OGGETTO: atto di intervento con "osservazioni" nel procedimento di valutazione di impatto ambientale (V.I.A.) relativo al progetto di centrale eolica "Parco eolico Tuscania" proposto dalla WPD S. Giuliano s.r.l. nelle località Mandria Casaletto - San Giuliano nel Comune di Tuscania (VT)

Le scriventi Associazioni, dopo aver attentamente esaminato lo studio di Valutazione d'Impatto Ambientale presentato dalla Società WDP San Giuliano S.r.l. relativamente alla realizzazione di un impianto eolico denominato "Parco eolico Tuscania", inoltrano le seguenti osservazioni per le quali si ritiene che il progetto non presenti i requisiti consoni alla sua realizzazione.

Producibilità degli impianti incentivati: grande eolico

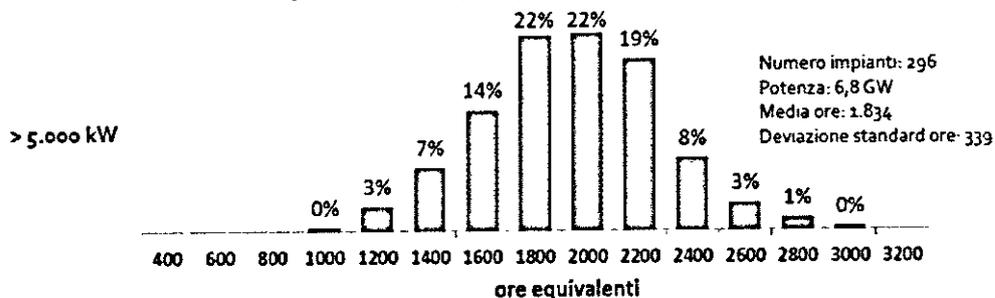
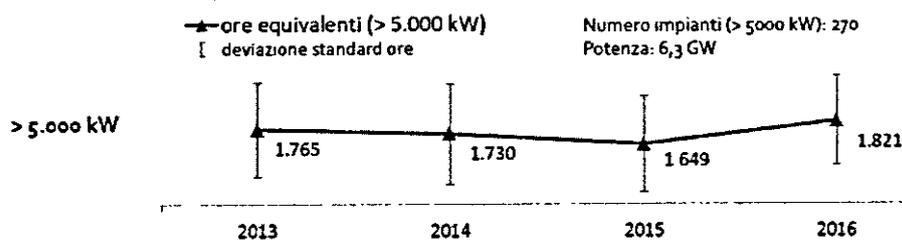
In particolare, si contestano i dati riportati nella "Relazione Tecnica" a pagina 10 dove viene stimata una produzione annuale dell'impianto industriale eolico di Toscana di 324.211,8 MWh/anno che si ricava dalle ore equivalenti stimate. Riteniamo che il dato sia sbagliato, il dato di ventosità dell'atlante eolico del GSE riporta una ventosità pari tra 5 e 6m/s a 100 metri e si ritiene che non sia realistico considerare una ventosità sopra i 6m/s come riportato a pagina 12 nel documento "Relazione Anemologica".

Infatti dai documenti del GSE (Il punto sull'eolico, GSE) la distribuzione delle ore equivalenti 2016 per i grandi impianti exCV (più numerosi e inseriti nelle zone più ventose d'Italia) è rappresentata dalla figura seguente. Il valore medio sta intorno alle 1900 ore. Riteniamo che il valore 3.602 ore sia non veritiero. In Italia non esiste un impianto con 3600 ore all'anno equivalenti neanche nei siti più ventosi che non sono certo Toscana.

In base ai dati sulla producibilità degli impianti italiani, l'impianto potrebbe produrre una quantità di energia annua pari a 170.000 MWh.

Per un impianto così impattante è fondamentale fare una raccolta dati della velocità del vento reale con anemometri fissi per almeno un anno.
